1.1 CONCEPTO TÉCNICO No. CT:	**7066**
1.2 ÁREA:	Técnica y de Gestión
1.3 COORDINACIÓN:	Investigación y Desarrollo
1.4 REFERENCIA CRUZADA RADICADO FOPAE:	2013ER9239
1.5 RESPUESTA OFICIAL No.	RO-65575

2.1 SOLICITANTE:	CURADURÍA URBANA No. 2
2.2 PROYECTO:	Calle 41 Sur
2.3 LOCALIDAD:	4. San Cristóbal
2.4 UPZ:	50. La Gloria
2.5 BARRIO O SECTOR CATASTRAL:	San José Sur Oriental
2.6 DIRECCIÓN:	Calle 41 Sur No. 11 – 14 Este
2.7 CHIP:	AAA0160HCLW
2.8 MANZANA CATASTRAL:	7
2.9 PREDIO CATASTRAL:	36
2.10 ÁREA (Ha):	0.0067 (*)
2.11 FECHA DE VISITA:	25 de Julio de 2013

Figura 1. Localización general del proyecto ubicado de la Calle 41 Sur No. 11 – 14 Este, en el Plano Normativo de Amenaza por Remoción en Masa del POT, el cual se encuentra en *Amenaza Alta y Media*.

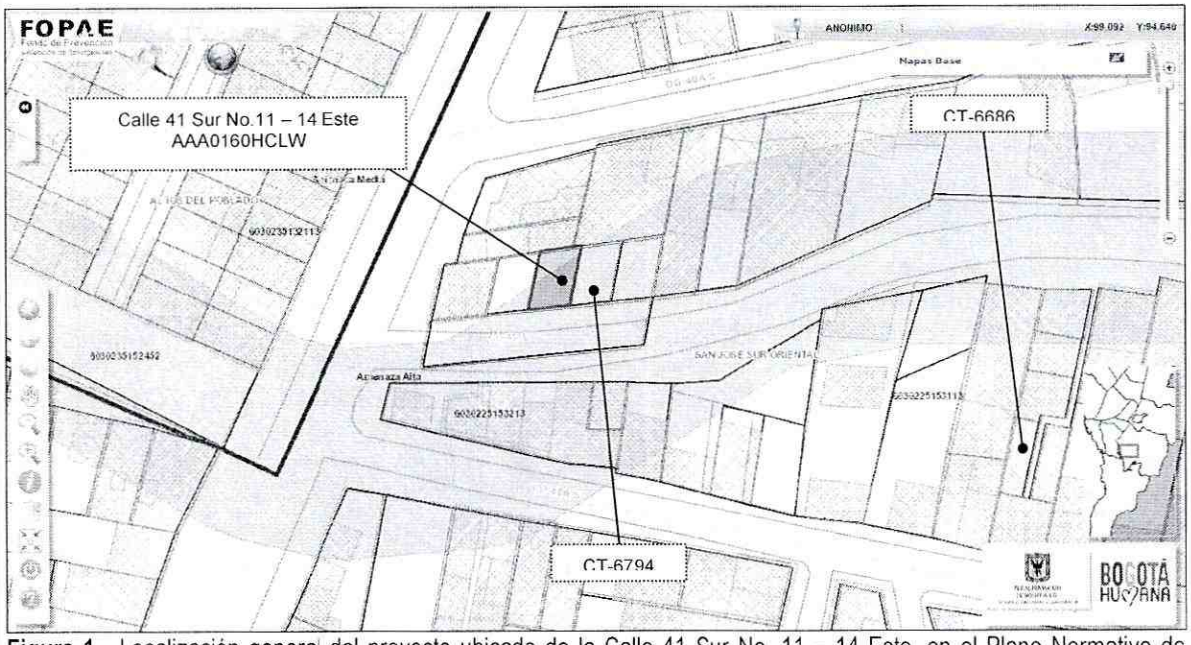
Conforme con el plano normativo de "Amenaza por Remoción en Masa" del Plan de Ordenamiento Territorial de Bogotá – POT, el sector del proyecto ubicado en la Calle 41 Sur No. 11 – 14 Este, de la Localidad de San Cristóbal, se encuentra en una zona de *Amenaza Alta y Media* por procesos de remoción en masa (Figura 1).

Fotografía No. 1. Predio donde se desarrollará el proyecto ubicado en la Calle 41 Sur No. 11 – 14 Este.

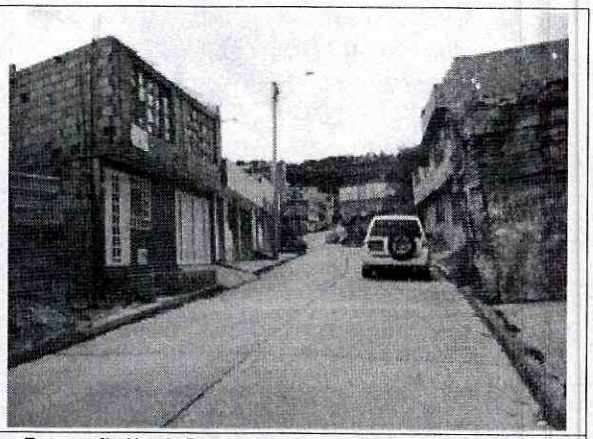
Con base en la verificación técnica se pudo establecer que el predio en mención no presenta evidencias de afectación directa por procesos de remoción en masa, ni de carácter local, ni de carácter general en la ladera o zonas aledañas al predio evaluado. Igualmente, se pudo establecer que en las edificaciones aledañas no se evidenciaron daños o patologías que permitieran identificar o definir la presencia de procesos de inestabilidad geotécnica en el área del proyecto. No obstante, lo anterior, se advierte que cualquier intervención que se realice debe tener en cuenta la presencia de infraestructura aledaña por lo que el responsable del proyecto debe garantizar en todo momento la estabilidad general del lote y su entorno.
